APROVEITAMENTO HIDROELÉCTRICO DE SANTA LUZIA

- NOVA BARRAGEM DO ALTO DO CEIRA -

PROJECTO DE EXECUÇÃO

PARECER DA COMISSÃO DE AVALIAÇÃO

Figura 2 - Área de implantação da obra. Zonamento de estaleiro e locais de escombreira

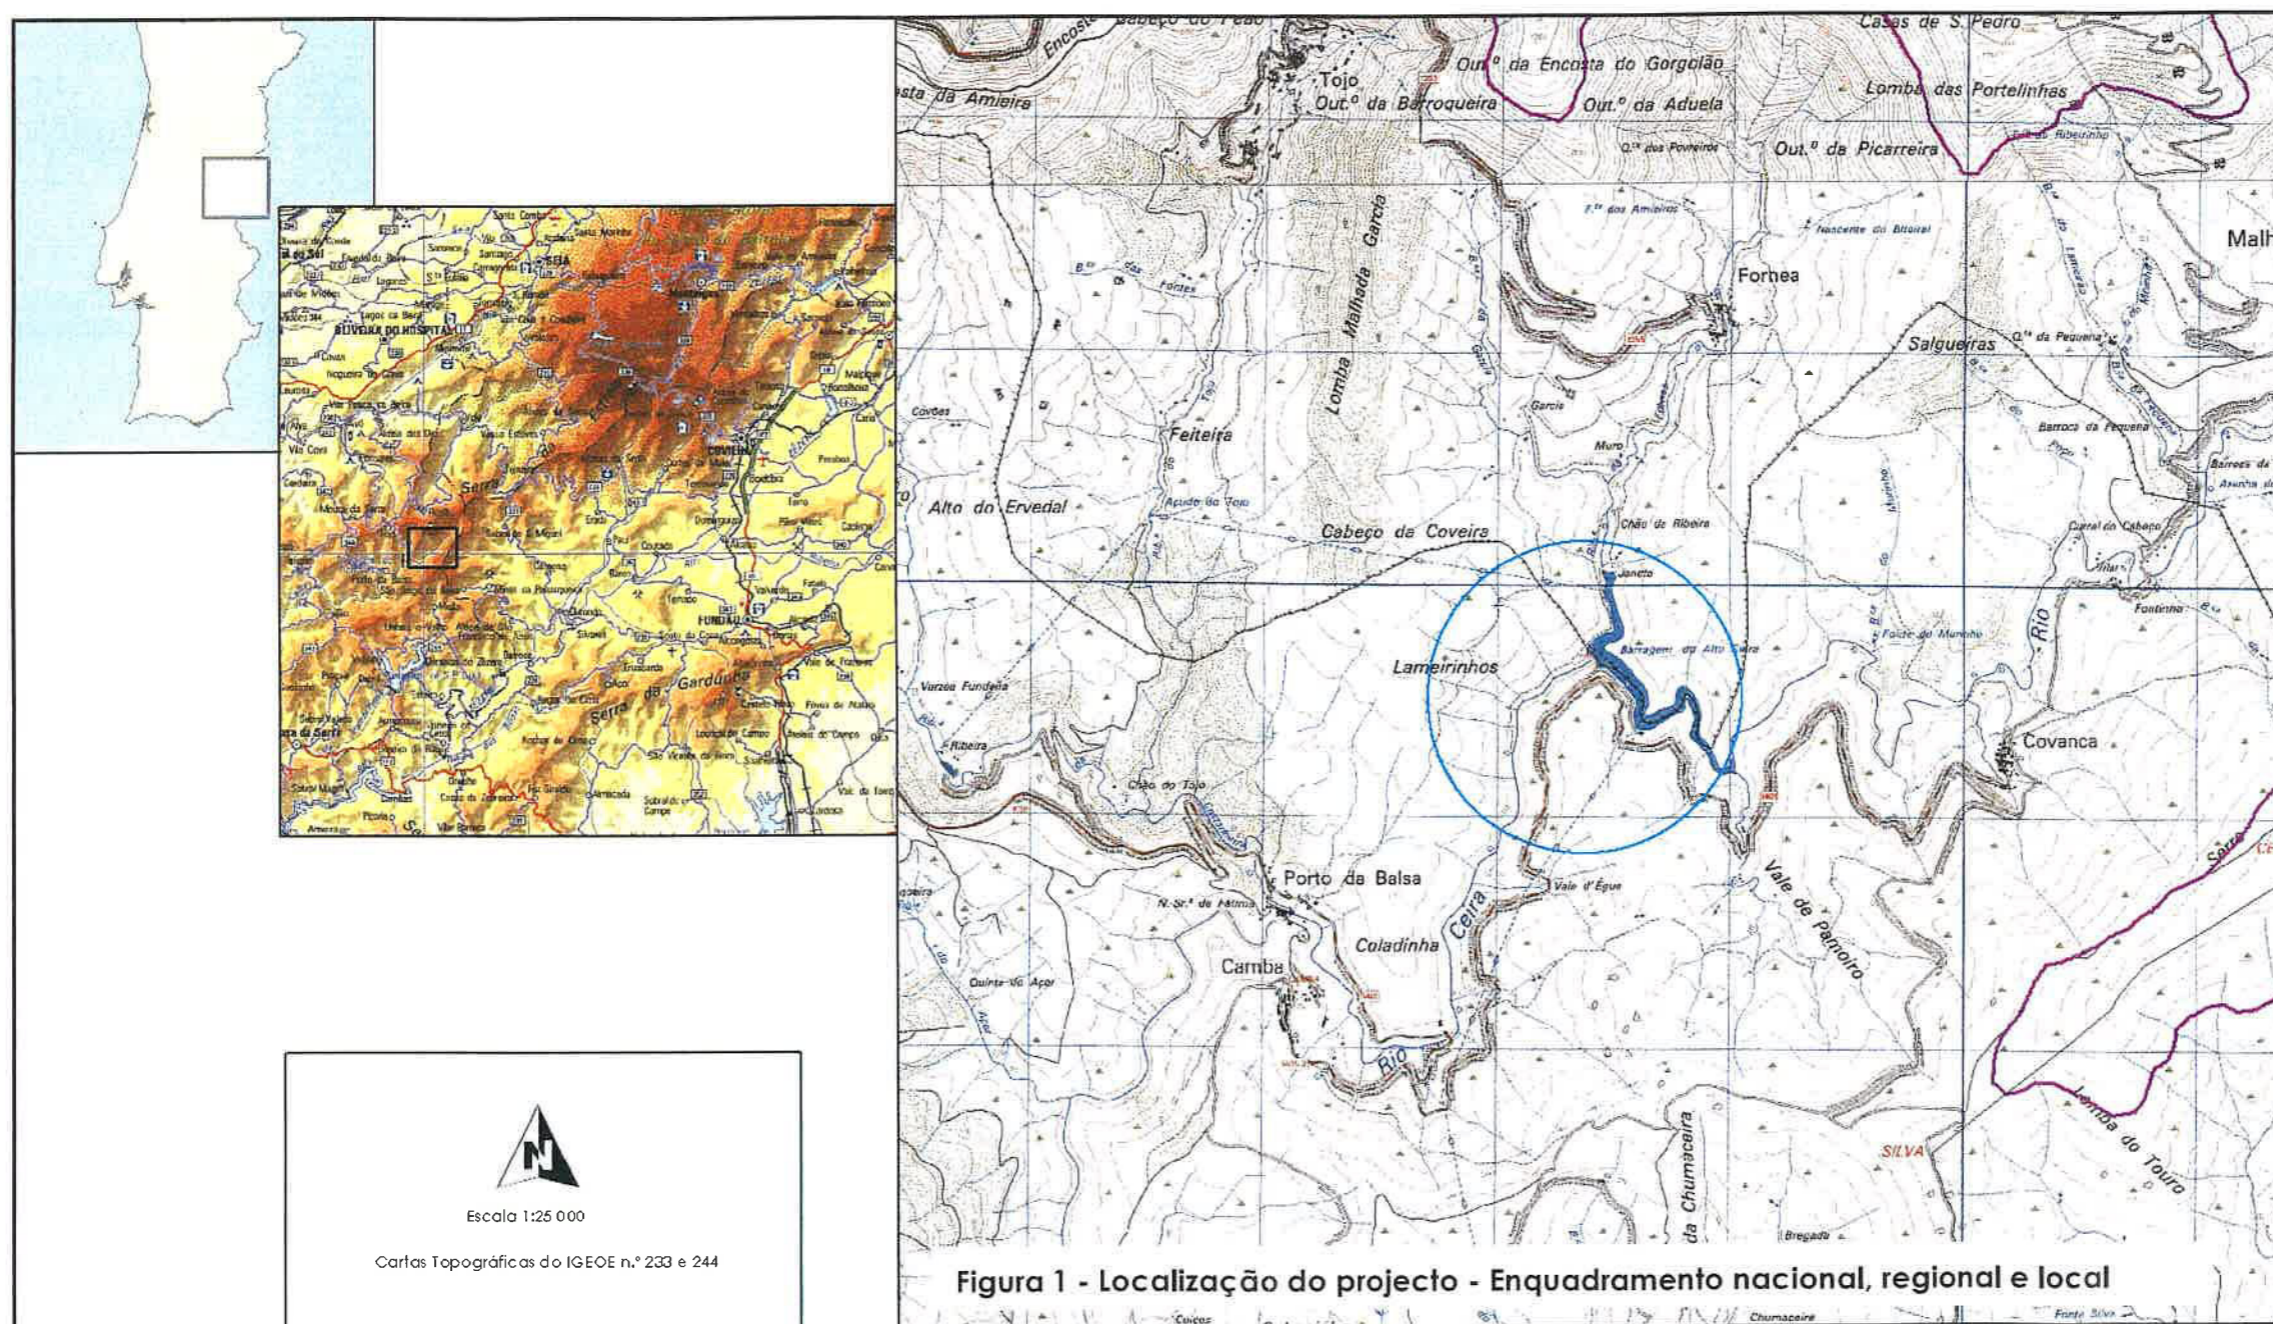
Relativamente às escombrelas, considera-se que apesar dos locais se encontrarem já intervencionados, a colocação de escombros nestes locais só poderá contribuir para uma maior danificação dos mesmos, principalmente no local junto às instalações sociais, onde ocorre a confluência de algumas linhas de água.

Assim, considera-se que deve ser equacionada a hipótese de só ser feita a escombrela junto ao estaleiro industrial e todo o restante material deve ser colocado dentro da nova área a inundar, ainda que esta hipótese deva ser devidamente estudada, para que não haja afectação do funcionamento do circuito hidráulico.

1. Plano de Recuperação Paisagística antes do início da recuperação paisagística.
2. Apresentar, antes do licenciamento, o regime de caudais ecológicos para ano seco.
3. Deverá ser estudada uma solução para a redução do volume de escombros a depositar nas escombrelras. Este estudo deve equacionar a hipótese de utilizar apenas a escombrelra junto ao estaleiro industrial, colocando o restante material dentro da nova área a inundar, garantindo a não afectação do funcionamento do circuito hidráulico.
